**Avis délibéré en date du 18 juin 2020  
de la Mission régionale d'autorité environnementale d'Île-de-France  
sur le projet de mise en œuvre de deux chaudières agropellets  
dans le cadre de l'exploitation de la centrale d'Enertherm à Courbevoie (92)**

**Synthèse de l'avis**

Illustration 6: Zone des effets thermiques résultant d'un boil-over de la cuve de combustibles liquides (page 146 de l'étude de dangers)

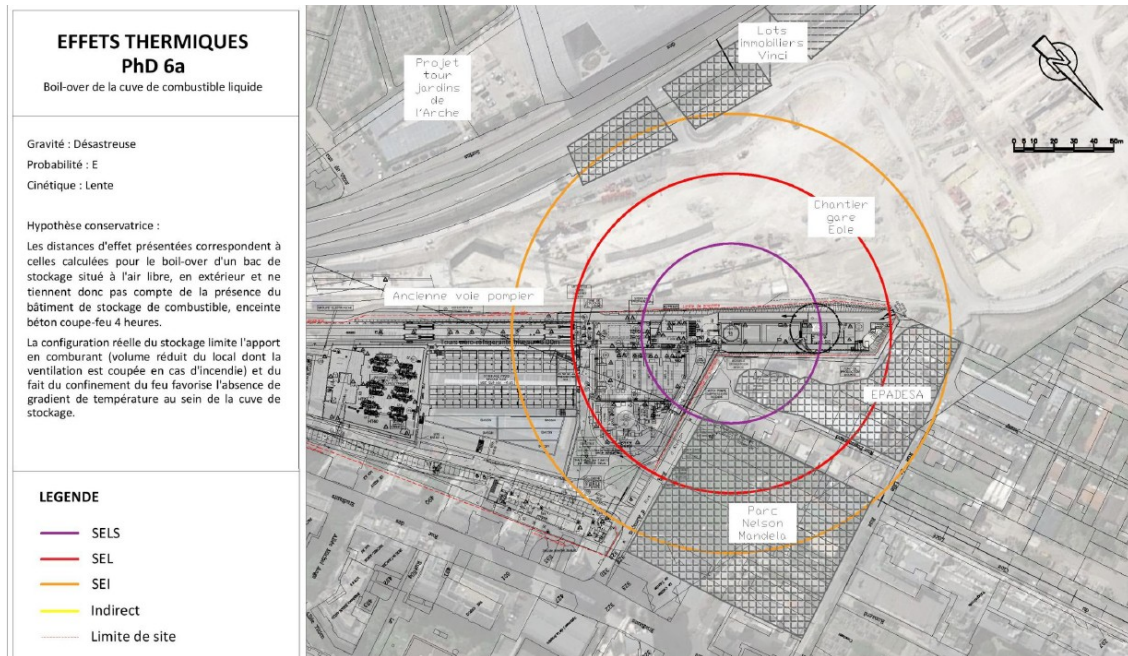
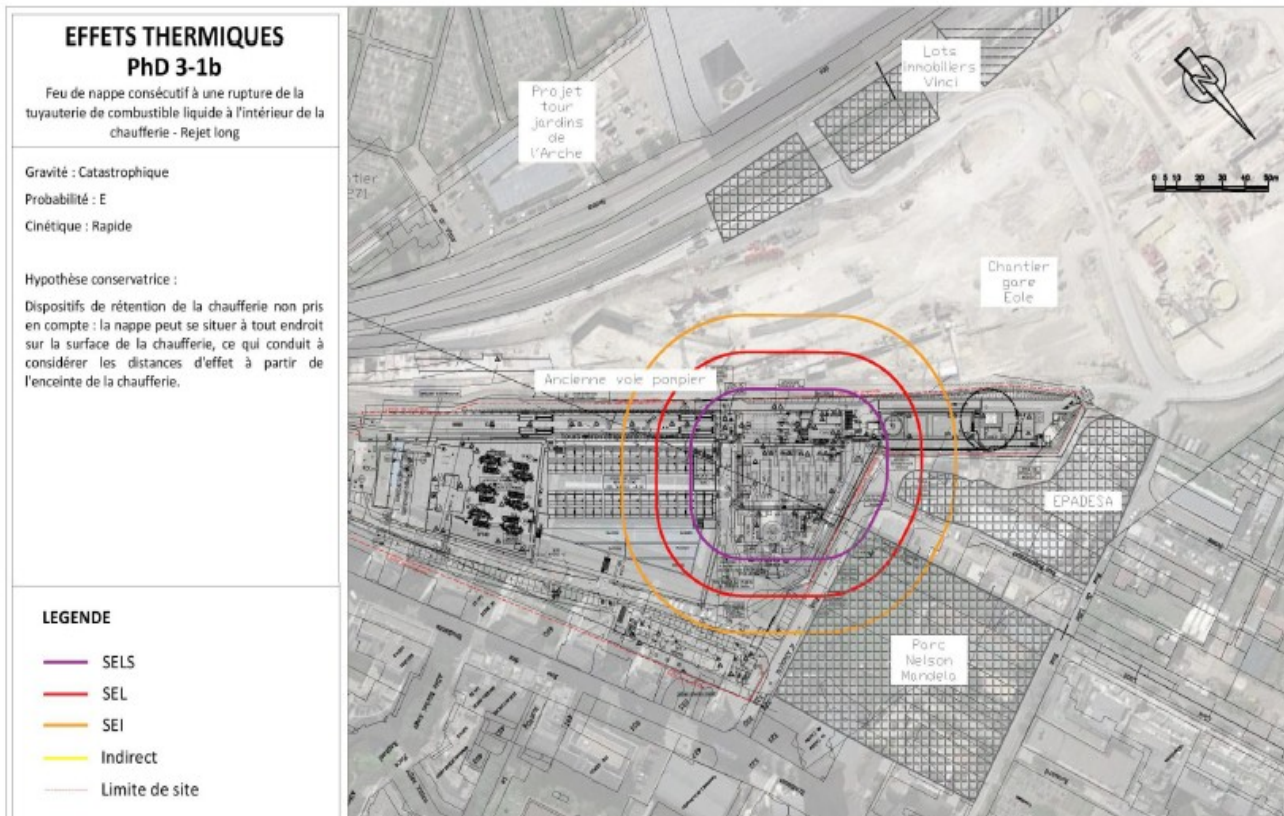
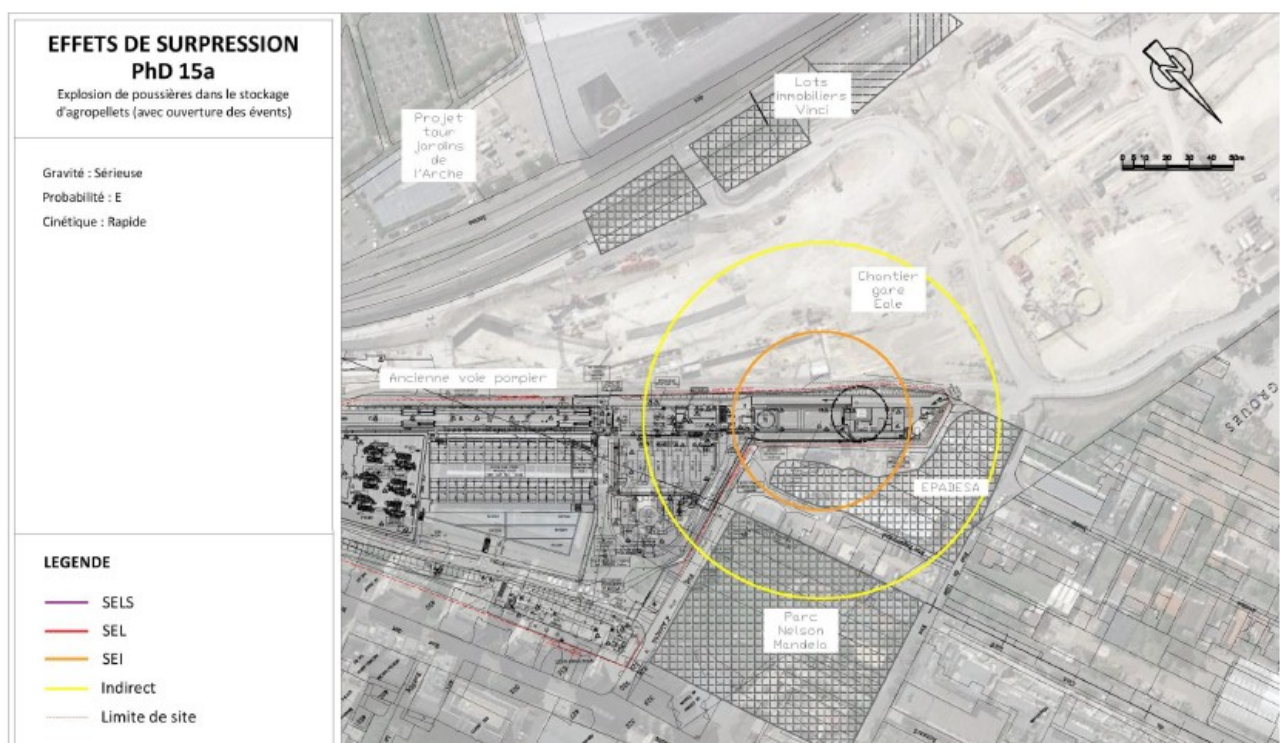
En revanche la partie relative aux effets dominos (EDD p.198) ne fait pas l'objet de conclusion. La liste des effets dominos permet d'identifier les phénomènes dangereux pouvant avoir des impacts sur des équipements de la chaufferie et pouvant alors déclencher un autre phénomène dangereux. Les effets dominos peuvent influencer la probabilité des phénomènes dangereux et rendre inacceptables certains effets redoutés.

***La MRAE recommande de compléter l'étude de dangers et d'apporter une conclusion à son chapitre relatif aux effets dominos, notamment sur les probabilités des phénomènes dangereux et sur l'acceptabilité de leurs effets redoutés.***

Figure 39 : Concentrations moyennes annuelles en dioxyde d'azote (2017)  
Illustration 10: Carte des concentrations moyennes annuelles autour du site Enertherm pour les NO<sub>2</sub> (source Airparif, EI p.101)

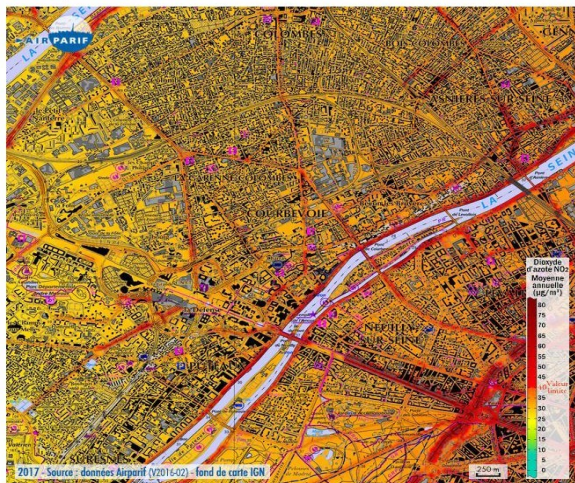
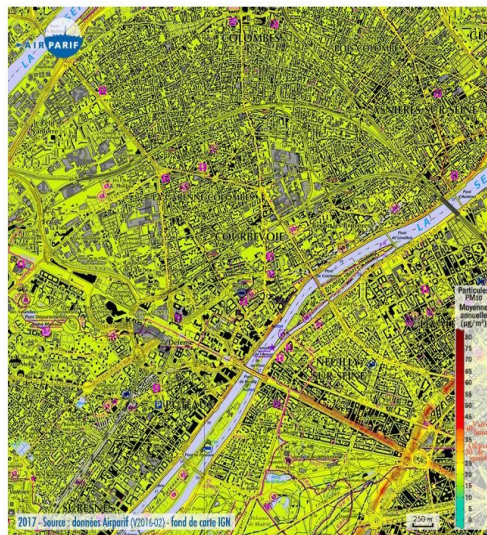
Mais à l'échelle du territoire de Paris Ouest La Défense, les flux de polluants atmosphériques ne sont pas présentés dans l'étude d'impact. Or, ces données de flux sont utiles pour se représenter la contribution de la centrale d'Enertherm dans son environnement proche. De plus, la contribution de la centrale aux différents paramètres de la qualité de l'air n'est pas présentée.

**La MRAe recommande de compléter l'état initial de la qualité de l'air par les données sur les flux de polluants à l'échelle de Paris Ouest La Défense au moins pour les NOx et les PM10.**
